## УРОКИ ОДНОЙ АВАРИИ

13 января в программе «Телекурьер»(5-й канал) был показан сюжет о несчастном случае, произошедшем в многоквартирном жилом доме г.Сестрорецка (<http://spb.tv.ru/telekurer.html?program=693>).

Рис.3

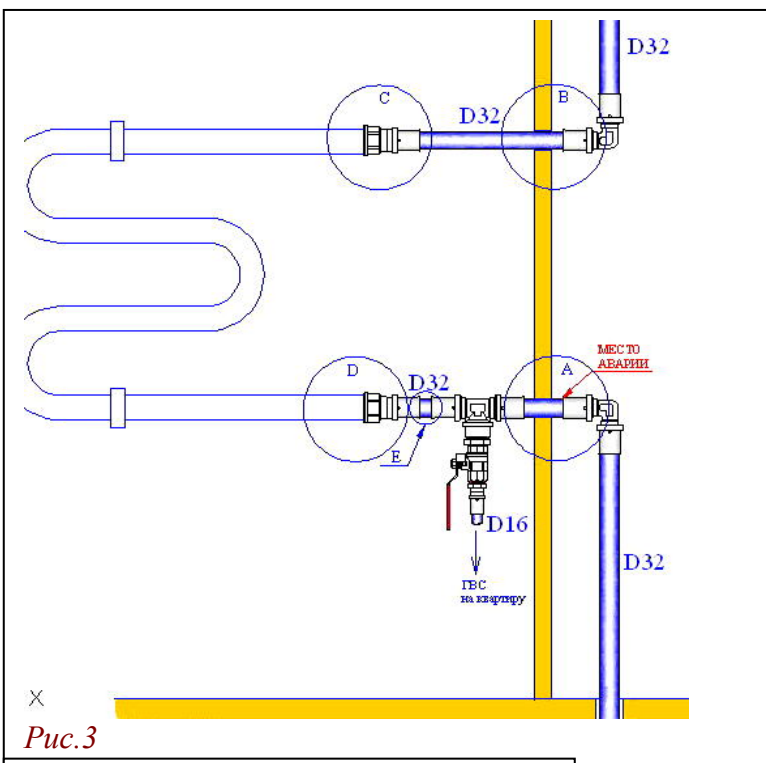
На *рисунке 3* представлен фрагмент исполнительной схема стояка ГВС одного этажа. Расчеты показывают, что температурное удлинение металлопластиковой трубы наружным диаметром 32 мм на участке этаже-стояка составляет 4мм (по  $dL=2$  мм в каждую сторону от условно-неподвижной точки в центре стояка). В соответствии с требованиями п.2.11 СП 40-103-98 «Проектирование и монтаж трубопроводов систем холодного и горячего внутреннего водоснабжения с использованием металлополимерных труб», для компенсации таких деформаций минимально-допустимая длина компенсирующего плеча Г-

образного компенсатора должна быть не меньше  $Lk=230$  мм. Фактически же узлы прохода трубопроводов через перегородку сантехкабины (узел А и В *рис.3*) выполнены, таким образом, что длина компенсационного плеча составляет всего 70 мм (см. схему на *рис.4*) Такое выполнение узла вызывает

приводит к появлению знакопеременного изгибающего момента в сечении трубы, совпадающем с плоскостью перегородки. Это может вызвать (и вызвало) вырывание трубы из соединителя и разрушение со временем материала стенок самой трубы в результате развития усталостных деформаций.

Комиссией также отмечено безграмотное выполнение **узлов присоединения полотенцесушителей** (узлы С и D рис.3) Узлы выполнены в неразборном варианте, то есть замена или ремонт полотенцесушителя невозможны без замены участков трубопроводов (рис.5). Даже устранение простой течи по резьбе при таком выполнении становится трудноразрешимой проблемой.

При выполнении узла Е (рис.3) нарушены рекомендации производителя по соблюдению **минимально допустимого расстояния между соседними пресс-фитингами**. Согласно требованиям «Пособия по проектированию и монтажу трубопроводных систем с использованием металлопластиковых труб», минимальное расстояние между гильзами соединителей для трубы Дн32 составляет 140мм. Соединения в узле Е смонтированы с зазором всего 10 мм (рис. 6).

Рис.7

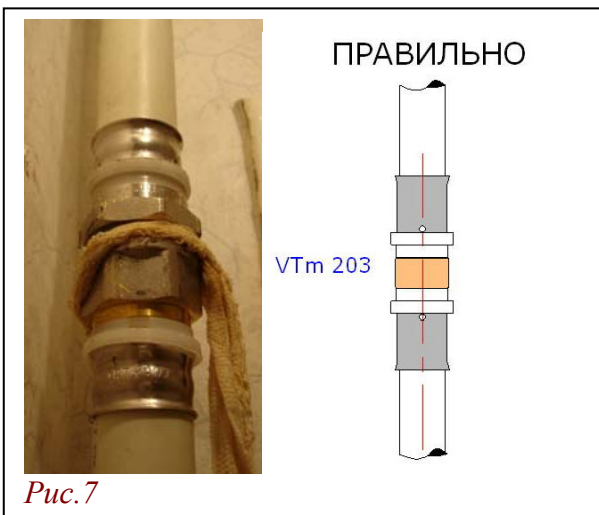
Кроме указанных недостатков монтажа, в смонтированной системе жилого дома были обнаружены монтажные стыки стояков, в которых **вместо прямых пресс-соединителей использованы соединители с переходом на резьбу**. Как видно на рис. 7, устранить течь в таком соединении уже невозможно.

Рис.9

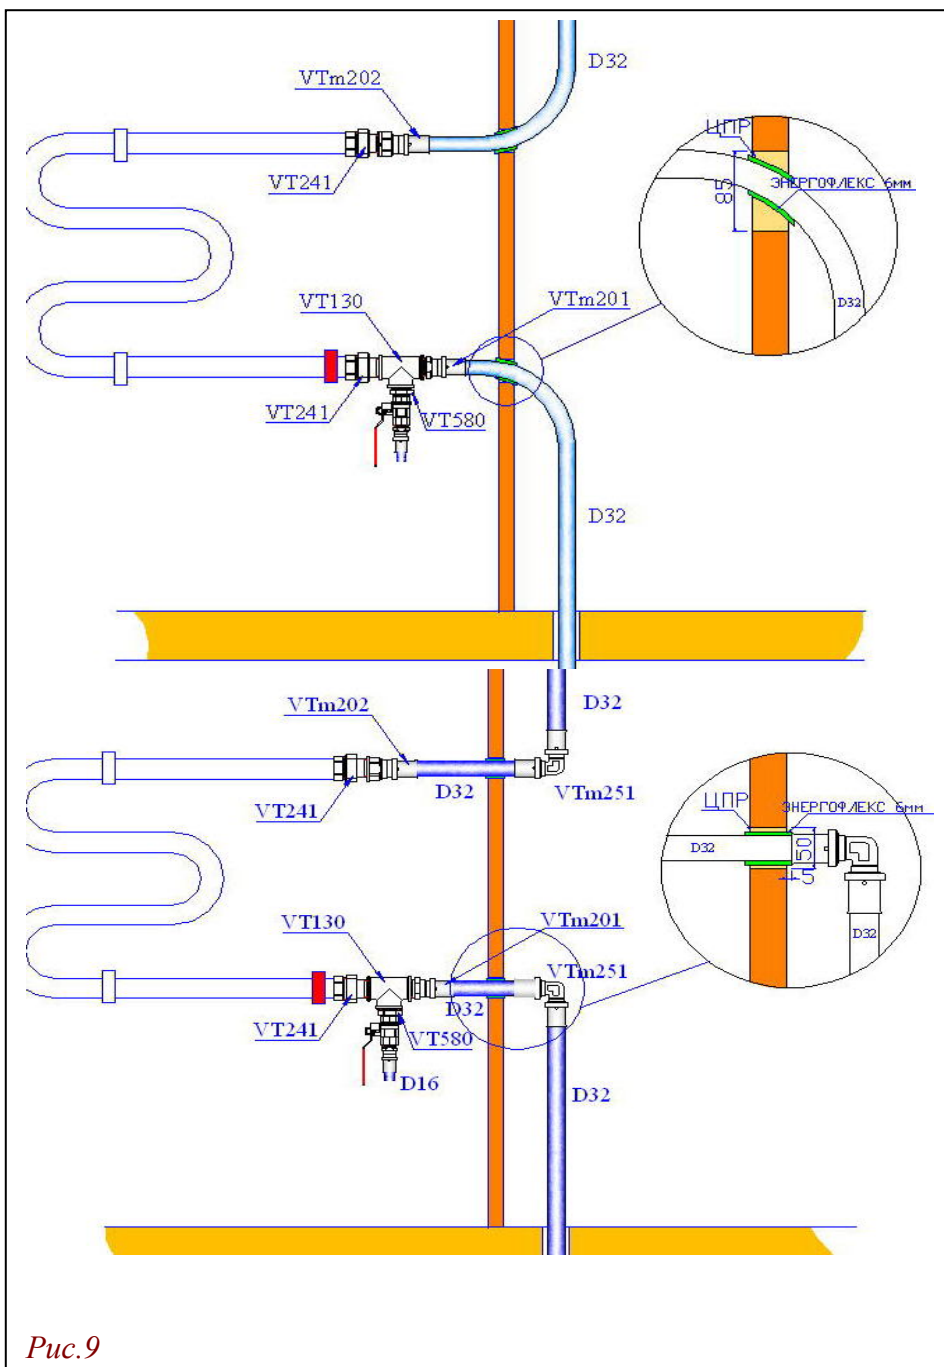
В частности, предложено переделать стояки горячего водоснабжения в соответствии с одной из двух предложенных схем (см. рис. 9).

Предлагаемые решения обеспечивают компенсацию температурных деформаций за счет введения упругого слоя (6 мм вспененного полиэтилена) и нормативного отхода опоры от угла поворота трубы. Первый узел является предпочтительней, поскольку полностью исключает передачу изгибающих усилий на пресс-соединитель, однако выполнение такого конструктива требует полной переделки стояков. В узлы введены универсальные сгоны для подсоединения полотенцесушителей, позволяющие производить легкую замену этих приборов. Установлен дополнительный кронштейн крепления полотенцесушителя, поскольку существующее линейное расположение пары кронштейнов не обеспечивает жесткость системы (не исключается подвижка системы относительно линии, соединяющей кронштейны). Использование латунного резьбового тройника на вводе ГВС в квартиру дает возможность отвести узел от перегородки, обеспечить требуемый разрыв от угла поворота стояка.
